Commissione Tecnica di Verifica dell'Impatto Ambientale – VIA e VAS

Parere n. 1970 del 22/01 /2016

<p>Progetto</p>	<p>ID_VIP: 2871</p> <p>Verifica di Assoggettabilità a VIA</p> <p>Porto Empedocle</p> <p>Lavori di realizzazione di una scogliera di protezione della darsena di ponente del porto</p>
<p>Proponente</p>	<p>Provveditorato Interregionale alle Opere Pubbliche</p> <p>Sicilia - Calabria</p> <p>Ufficio 4 Opere Marittime</p> <p><i>ce</i></p>

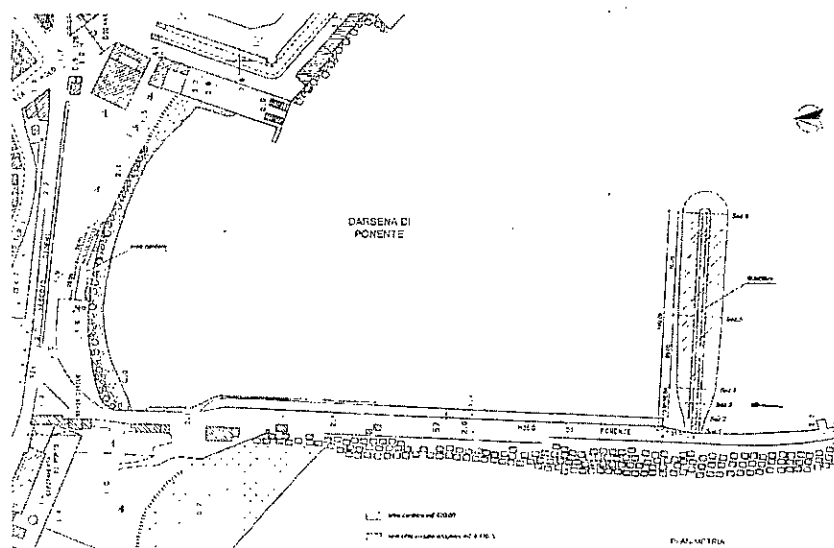
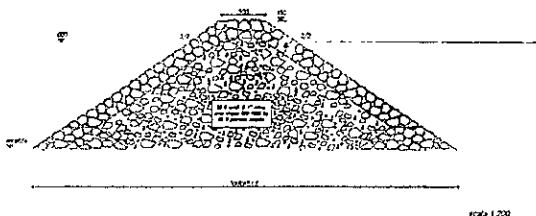
CONSIDERATA l'ubicazione e le dimensioni dell'opera all'interno del Porto come da foto qui sotto riportata e il profilo della mantellata ha la forma indicata

VALUTATO che ai fini della valutazione delle componenti ambientali il progetto avrebbe dovuto contenere le informazioni sull'individuazione precisa dell'opera con una descrizione delle attività previste.

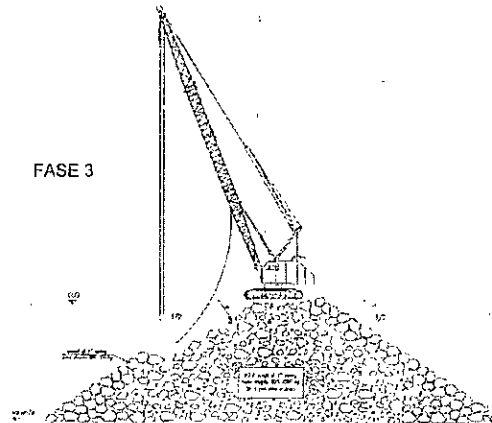
CONSIDERATO che la posa delle gettate per la struttura avviene tramite apposita macchina edile secondo le modalità illustrate nello schema sottostante.

VALUTATO che la descrizione del progetto è insufficiente per quanto riguarda l'illustrazione delle attività di cantiere ed in particolare sulle modalità di posa del pietrame sui fondali.
